Esclarecimento 01 do Edital Lei 13.303/16 - Eletrônica nº 0096/2021 - SULIC/CORSAN

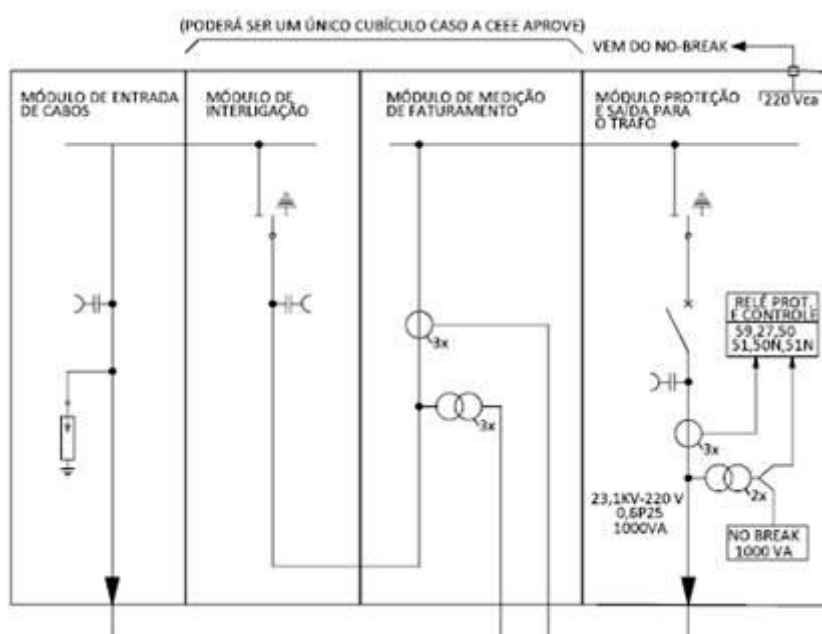
1) Perda de continuidade de Serviço LSC2B, equipado com aparelhagens fixas e desconectáveis:
- Citamos que LSC2B característica para desconexão/extração do dispositivo de manobra, ou seja, aparelhagens fixas e desconectáveis é LSC2A. Outro ponto o diagrama enviado, traz esta característica LSC2A, conforme abaixo.

3) O diagrama unifilar acima, apresenta representação de TC's e TP's convencionais. A ET fala nestes equipamentos convencionais e também menciona Sensor de Corrente tipo Rogowski e Sensor de Tensão.

Solicitar aceite de TC's e TP's convencionais sem aplicação de sensores de corrente e tensão.

Resposta: Todos os dados técnicos apresentados no item 6.1 referem-se a um cubículo com classificação LSC2A, inclusive os diagramas em anexo. Favor verificar o item 6.1.14 Folha de dados, item “Categoria de perda de continuidade de serviço”, onde é informado que a categoria é LSC2A.

Resposta: Serão aceitos TC's e TP's convencionais. Somente serão aceitos Sensores de Correntes para aquisição de sinal para os relés, desde que não haja prejuízo para a confiabilidade do sistema e atenda aos requisitos da IEC 60044-8, conforme edital.
